**Avis délibéré de la mission régionale d'autorité
environnementale sur l'extension d'une carrière de
sables et de graviers par la société Granulats VICAT à
Arnas (69)**

Avis n° 2022-ARA-AP-1351

Avis délibéré le 30 mai 2022

Figure 3 : Localisation des mesures compensatoires (Source : dossier)

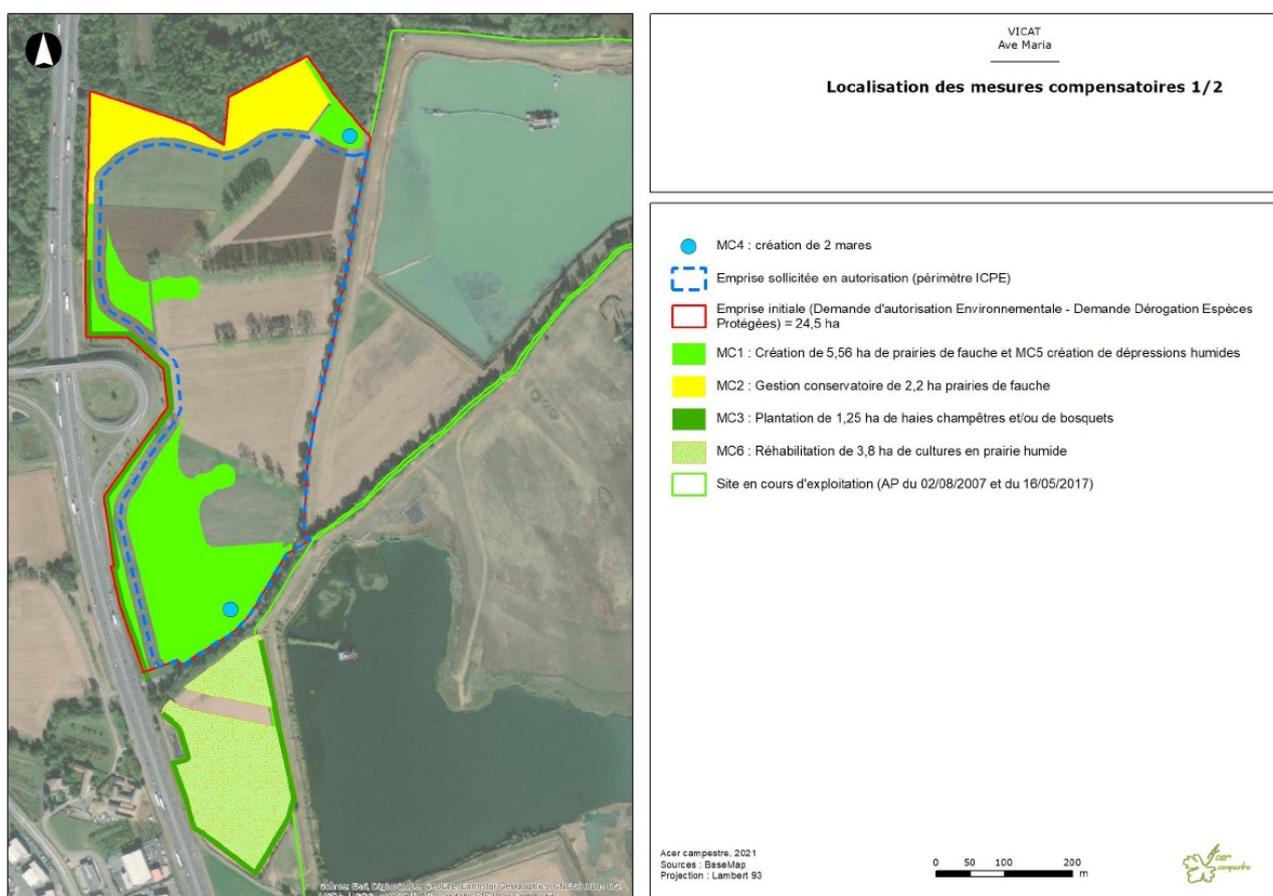
Le dossier précise que l'ensemble des mesures de compensation seront mises en œuvre dès l'obtention de l'autorisation d'exploiter, soit avant le début des impacts. Il ne précise pas sur quelle durée seront mises en œuvre ces mesures²⁷. Il ne précise pas non plus quel est l'état écologique

actuel des parcelles visées par ces mesures, ce qui ne permet pas d'en apprécier la valeur ajoutée et donc le caractère et l'équivalence compensatoire.

L'Autorité environnementale recommande de préciser l'état initial de l'environnement des surfaces concernées par les mesures compensatoires, les évolutions et les modalités de gestion dont elles seront l'objet et d'étayer la valeur ajoutée attendue de celles-ci et la durée de ces mesures, en particulier après la fin de l'exploitation (décembre 2030).
